Fasadetegning angivelse av føringer mht kjølesoner og brannklassifiserte vinduer

Rev	Dato	Rev	Trak	Rev	Trak
FAG	TEGNINGSNR.	REVISJON			
A	A402				
FILNAVN 20218502 Sandnessjøen fasaderehabilitering					
TEGNING					
Fasader vest og sør					
LOKALISERINGSFIGUR					
BYGGHERRE					
ARKITEKT					
ENTREPRENØR/KONSULENTER					
PROSJEKT					
Sandnessjøen fasaderehabilitering					
FASE					
STATUS TEGNING					
Forprosjekt					
FORELØPIG TIL KS					
(datert: 28.11.2023)					
TEGNET	KONTROLLERT	FAGLIG ANSVARLIG			
		NK			
DATE	MÅL	PROSJEKTNR.			
	(A1) 1:200	20218502			
TEGNING					
Fasader vest og sør					
FILBANE					
FAG	TEGNINGSNR.	REVISJON			
A	A402

FAG		TEGNINGSNR.	REVISJON
A		A401	
FILNAVN 20218502 Sandnessjøen fasaderehabilitering			
TEGNING Fasader nord og øst			
LOKALISERINGSFIGUR			
BYGGHERRE HELGELANDSSYKEHUSET HELGELAAENTEN SKIEMTJEGÅTTE			
ARKITEKT IKIR Henning Larsen PKA			
ENTREPRENØR/KONSULENTER SWECO Rambøll RIB, RE, RV, RIB/Fy, RIG, RIA, RIA			
PROSJEKT Sandnessjøen fasaderehabilitering			
FASE		STATUS TEGNING	
Forprosjekt		FORELØPIG TIL KS (datert: 28.11.2023)	
TEGNET	KONTROLLERT	FAGLIG ANSVARLIG	
		NK	
DATO	MÅL (A1)	PROSJEKTNR.	
	1:200	20218502	
TEGNING Fasader nord og

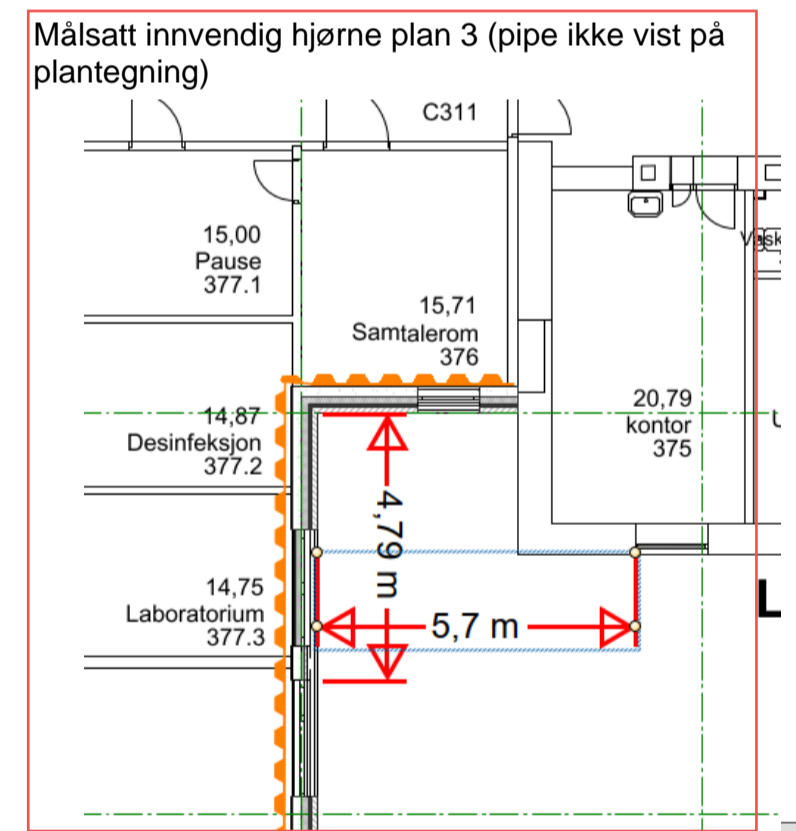
Rømningsutgang:
Dør i fasade er rømningsvei. Det anbefales at det etableres trapp direkte ut fra rampe rett ut fra dør. Alternativt må fasade med dører/vinduer tilfredsstille brannmotstand EI 60 med selvlukker.

Eksisterende branntegning/rømningsplaner viser rømningsdør her. Dersom dette vindusfeltet berøres av tiltaket må rømningsdør reetableres med mindre rømningsvei bekreftes ivaretatt via innvendige rømningsveier og dermed kan utgå via fasade.

Under forutsetning av at det verifiseres at det ikke er en brannseksjoneringsvegg i området som må utbedres, ref brannrapport:
Plan 4 vindu til rømningsvei E60

Plan 1-3 Innvendig hjørne mellom brannceller. Eksisterende pipe vil fungere som stråleskjerm, og det aksepteres dermed at vinduer mellom ulike brannceller utføres uten brannmotstand. Dette med unntak av rømningsvei som må skjermes, men det aksepteres at vindu mot rømningsvei tilfredsstiller E60.

Dette er fravik som må dokumenteres særskilt.

Fasade Nord
1:200

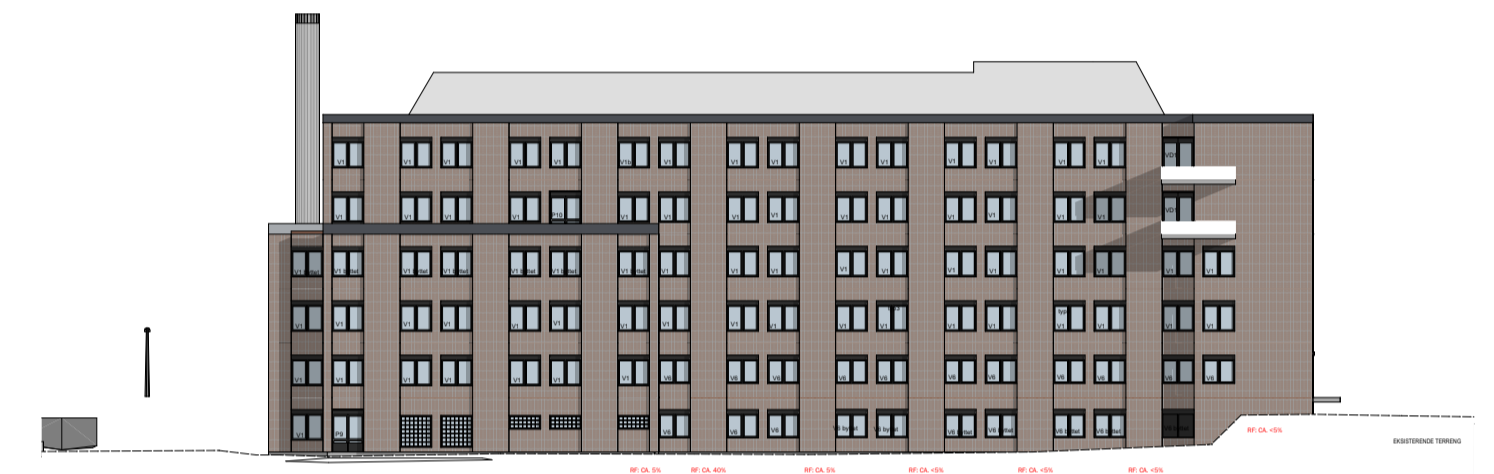
Tiltak mht. vertikal spredning i fasade; Kjølesoner mellom vinduer skal ivaretas med forholdet 1:1, alternativt utføres med flammeskjerm med brannmotstand EI60 1,2m ut fra fasade. Der vindusfelt er innenfor kjølesonen skal denne del av vindu utføres med brannmotstand E30. Brannvinduer skal ikke være åpningsbare. Unntaket er ifm vasking (de kan da åpnes med vaktmesternøkkel).

Tiltak mht. horisontal spredning i fasade i innvendige hjørner
-Vinduer i innvendig hjørne innenfor 2m: Ett vindu EI60 eller begge EI30
-Vinduer i innvendig hjørne innenfor 2-4m: Ett vindu E60 eller begge E30

Mot rømningsvei i innvendig hjørne; Vindu innenfor 5 m fra innvendig hjørne: Ett vindu EW60

Ifm seksjoningsvegg skal vindu og vegg innenfor 8m være utført med brannmotstand REI 120-M
